TRANS/WP.29/2005/39  
7 avril 2005

PROPOSITION DE PROJET DE COMPLÉMENT 12 À LA SÉRIE 09  
D'AMENDEMENTS AU RÈGLEMENT N° 13

(Freinage)

Communication du Groupe de travail en matière  
de roulement et de freinage (GRRF)

Diagramme 1

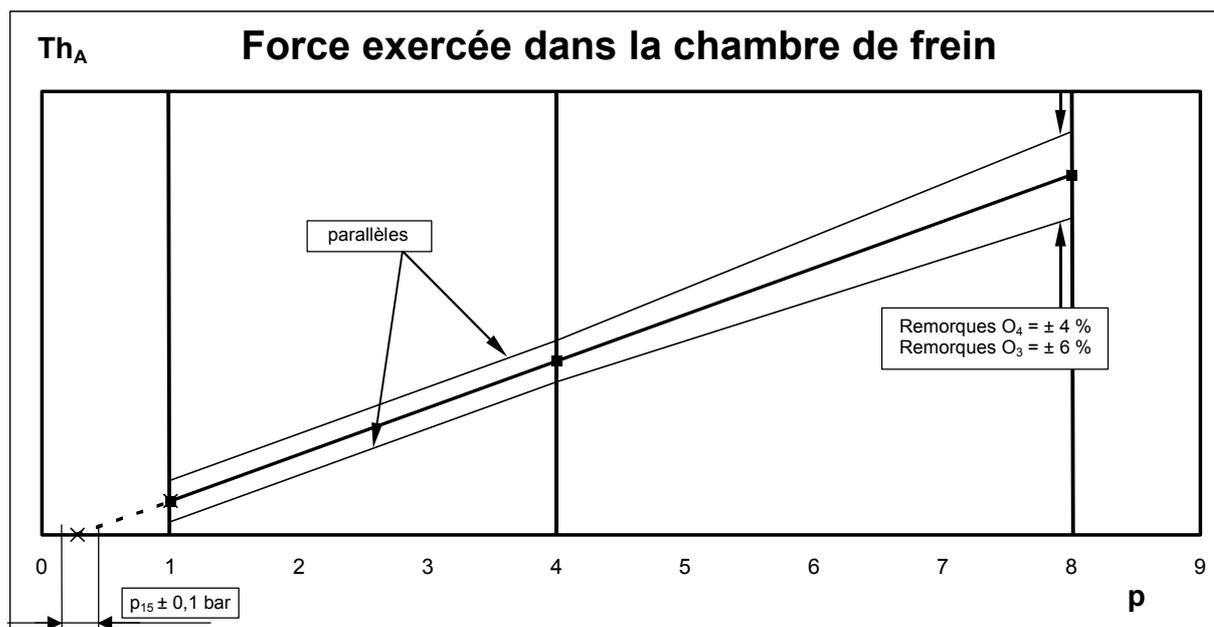
2.3.2 S'agissant du contrôle de la poussée moyenne ( $Th_A$ ) -  $f(p)$ , il faut, conformément au modèle du diagramme 1, établi à partir du rapport poussée/pression déclaré par le fabricant, tracer un graphique définissant les variations d'efficacité acceptables. Le fabricant doit aussi définir la catégorie de remorque pour laquelle la chambre de frein peut être utilisée et la fourchette de tolérance correspondante appliquée.».

«2.3.3 Il convient de vérifier la pression ( $p_{15}$ ) requise pour entraîner une course de la tige de poussée de 15 mm par rapport au point zéro, avec une tolérance de  $\pm 0,1$  bar, au moyen de l'une des méthodes d'essai suivantes:

2.3.4 S'agissant du contrôle de la course effective ( $s_p$ ) -  $f(p)$ , la valeur mesurée ne doit pas être inférieure à -4 % des caractéristiques de  $s_p$  dans la gamme de pressions déclarée par le fabricant. Cette valeur doit être enregistrée et consignée au point 3.3.1 de l'appendice 1 de la présente annexe. En dehors de cette gamme de pressions, la tolérance pourra dépasser -4 %.
